Oggetto: **LLPP-ALPUD/AUA-0-966**

Autorizzazione Unica Ambientale – ditta **RAFFIN S.R.L.**, stabilimento sito in Comune di Udine (UD), via Slovenia n. 17. ID 54747. Parere favorevole allo scarico in rete fognaria.

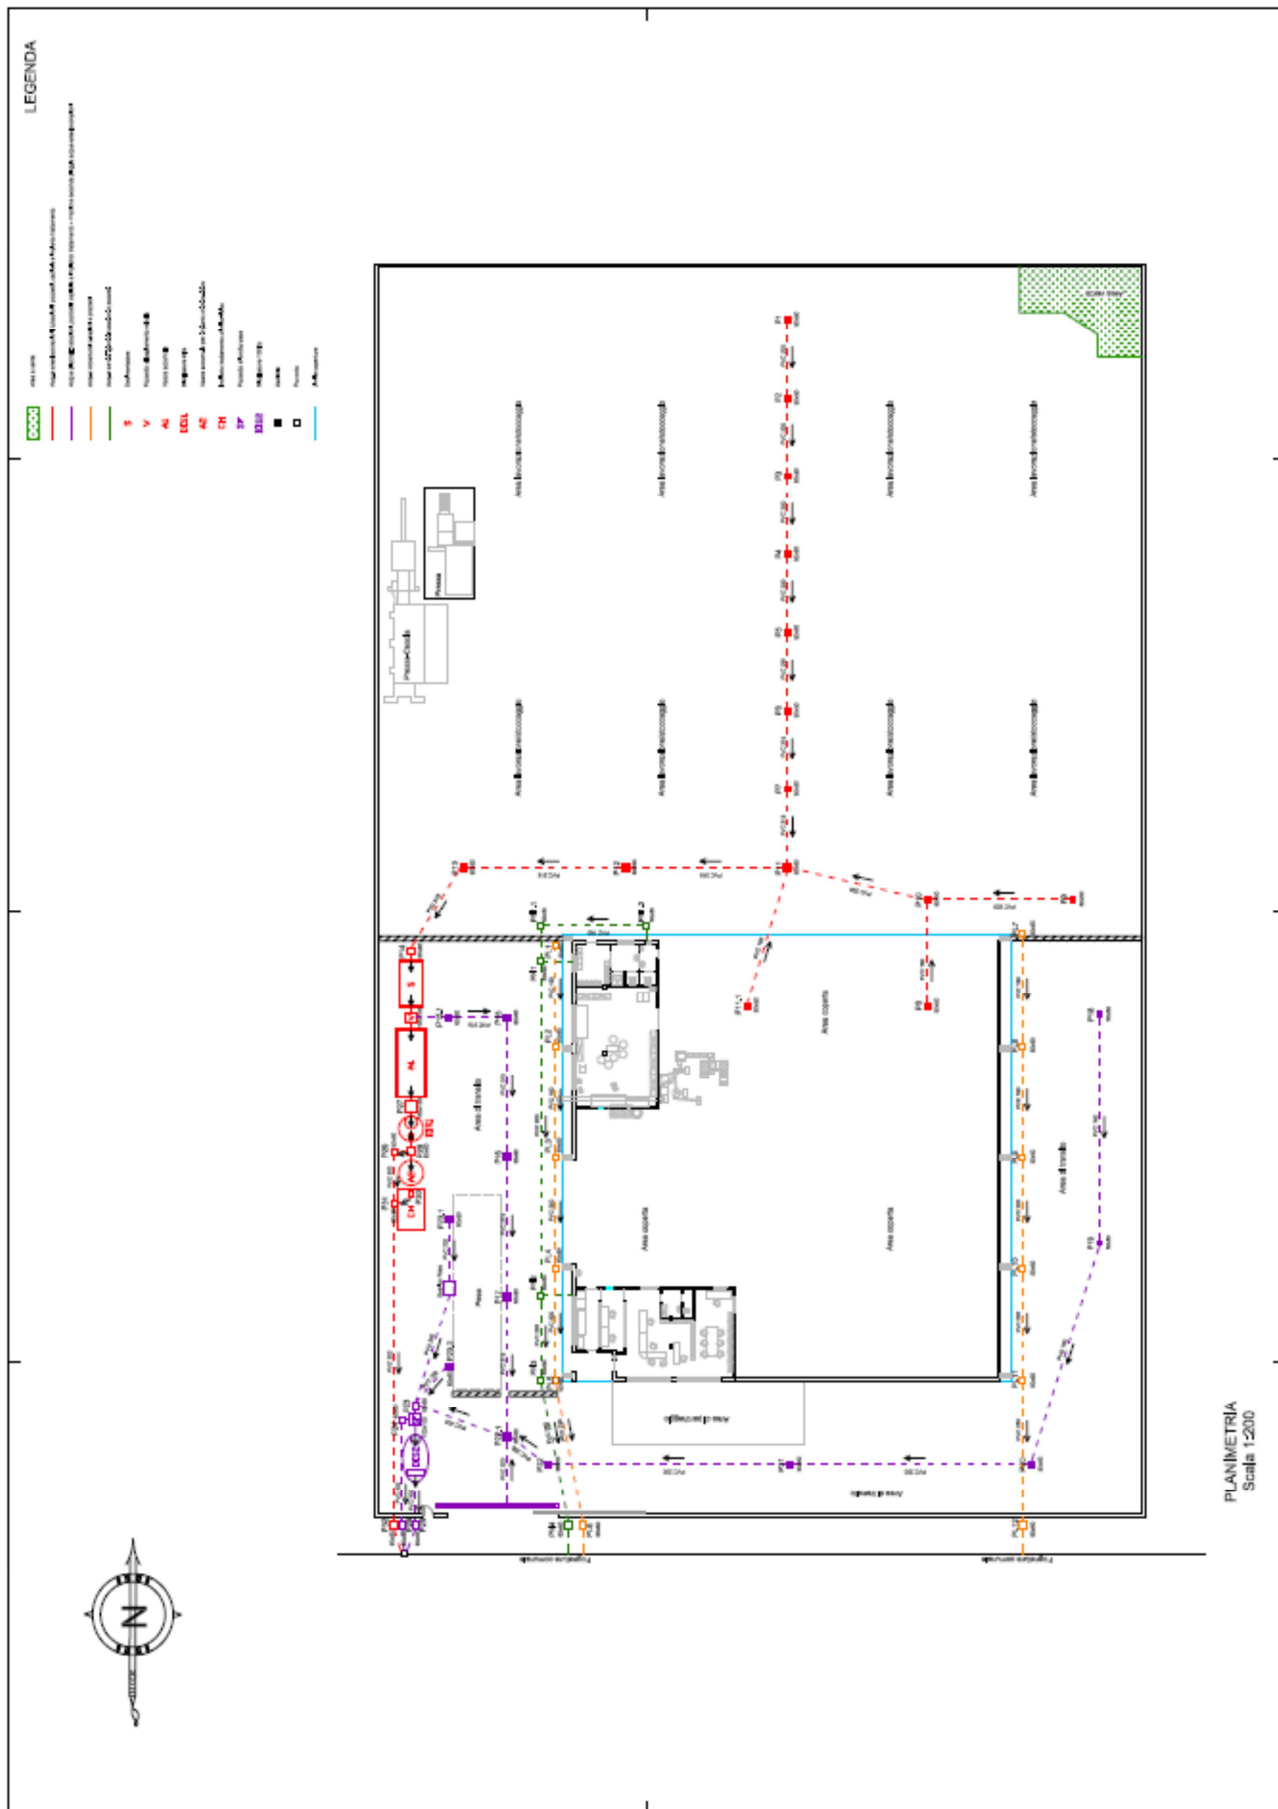
situazione autorizzata: assetto degli impianto di scarico individuato nello schema planimetrico allegato all'istanza di A.U.A. ed in copia al presente parere;

recapito dello scarico: rete fognaria mista di via Slovenia (tratta n. 2019), afferente al depuratore di Udine, a mezzo 4 allacciamenti distinti;

punti di consegna: pozzetti di ispezione collocati all'esterno della recinzione, identificati con le sigle P32 – P26 – P25 – PN4 – PL6 – PL12, distinti per tipologia del reflu scaricato;

- P32: pozzetto esterno alla proprietà per il prelievo della frazione di prima pioggia (pozzetto prelievo uscita impianto corrispondente: P31);
- P25: pozzetto esterno alla proprietà per il prelievo delle acque di seconda pioggia delle aree di lavorazione/stoccaggio e dei piazzali di servizio (pozzetto prelievo uscita impianto corrispondente: apposito vano di prelievo del disoleatore GN100);

1. lo svuotamento del bacino di raccolta delle acque di "prima pioggia" dovrà avvenire dopo la cessazione delle piogge e comunque non oltre 48 ore dall'ultimo evento meteorico, possibilmente nelle ore notturne al fine di evitare il sovraccarico della rete fognaria;

7. lo stoccaggio dei materiali/rottami dovrà essere effettuato esclusivamente sulle superfici apposite servite dalla rete di raccolta delle acque meteoriche interna collegata al sistema di gestione delle acque di prima pioggia;
